**ASUNTO: ALEGACIONES PROPUESTA DE PROYECTO DE PLAN
HIDROLÓGICO 2022-2027.
CICLO 2022-2027**

A LA CONFEDERACIÓN HIDROGRÁFICA DEL SEGURA

Figura 3-13. Plano de calados para la Rambla de El Albuji3n y la Rambla de Miranda. SNCZI

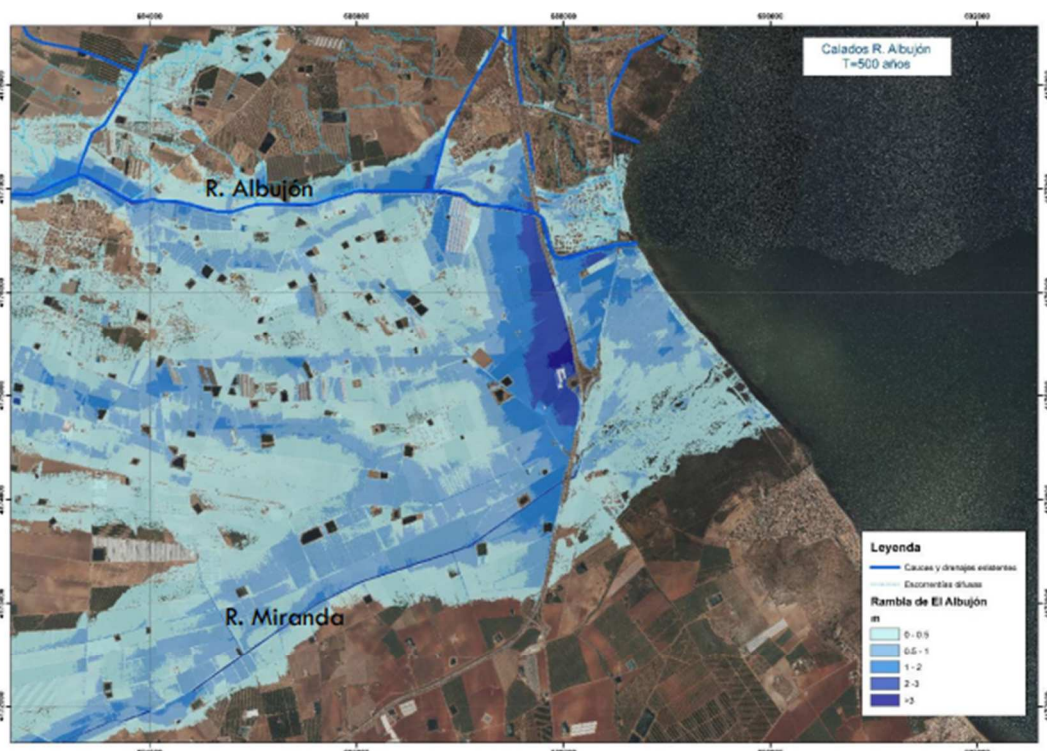
Como puede verse en la imagen anterior, se observa claramente el efecto de retenci3n que genera el talud de la autopista AP7 sobre el flujo desbordado de la Rambla de El Albuji3n y la Rambla de Miranda (m3s al sur). Este efecto de almacenamiento en la zona donde desagua el D7 alcanza calados superiores a los 2 m para el periodo de retorno de 500 a3os.

Por lo expuesto anteriormente no se alcanza a entender que, en apariencia, no se llegue a contemplar en ninguno de los casos el aumento de la inundabilidad debido al efecto que genera el talud de la AP-7 sobre las viviendas aguas arriba de ésta.
